## Réponse à la demande de complément au dossier de demande d'autorisation au titre du code minier de l'OL Vallée Arena suite à l'analyse de la Commission Locale de l'Eau du SAGE Est Lyonnais

Une demande de compléments au dossier a été formulée le 17 mai 2021 par la DREAL, suite à la réception du courrier d'avis de la Commission Locale de l'Eau du SAGE Est Lyonnais en date du 11 mai 2021.

**Plans de localisation des piézomètres : plan issu du rapport Code Minier 20CMR019\_B\_V2\_0321 :**

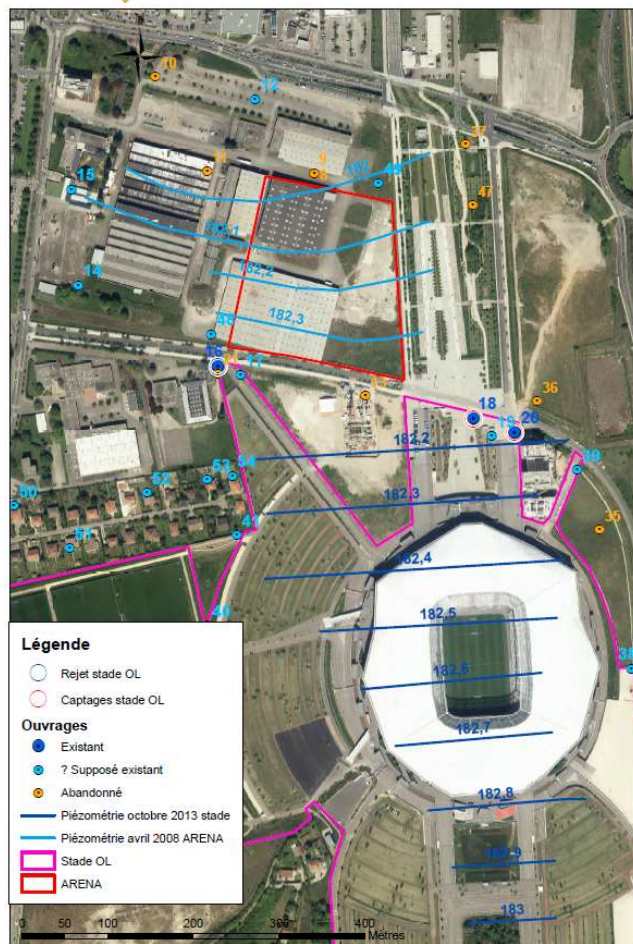
### Nécessité d'un suivi de la qualité des eaux en phase chantier et au cœur de l'exploitation du site

Conformément aux servitudes d'utilités publiques, un suivi des eaux souterraines sera assuré en phase chantier à une fréquence trimestrielle. Les paramètres analysés seront ceux suivis historiquement (métox + Fe + Al + Sn, HCT, BTEX, COHV et HAP). Pour la réalisation des mesures, pourraient être utilisés :

- En amont, PZ4 stade (ou création d'un nouveau PZ dans le secteur de PZ1bis qui a été détruit),
- En aval et sur site, le forage de reconnaissance de rejet réalisé à l'emplacement des futurs rejets de l'Arena,
- En aval, le piézomètre PZ5bis situé sur le site ABB.

En phase d'exploitation, un suivi des eaux souterraines sera assuré à minima en première année d'exploitation (reconduction en cas d'anomalies constatées), via le même dispositif qu'en phase chantier, complété par le suivi des eaux captées dans le cadre de l'exploitation et en aval par le suivi dans PZ4 ABB (ou un nouveau piézomètre) et à la place du forage de reconnaissance de rejet qui sera localisé entre 2 ouvrages de rejet et qui sera ensuite rebouché.

- **N°48 = PZ1bis détruit = amont ABB**
- **N°17 = PZ4 stade = aval stade = amont ARENA**
- **N°12 = PZ4 ABB : aval ARENA 1**
- **N°49 = PZ5 bis aval ARENA 2**

**Le forage de reconnaissance de rejet est localisé dans l'angle nord-ouest du projet.**
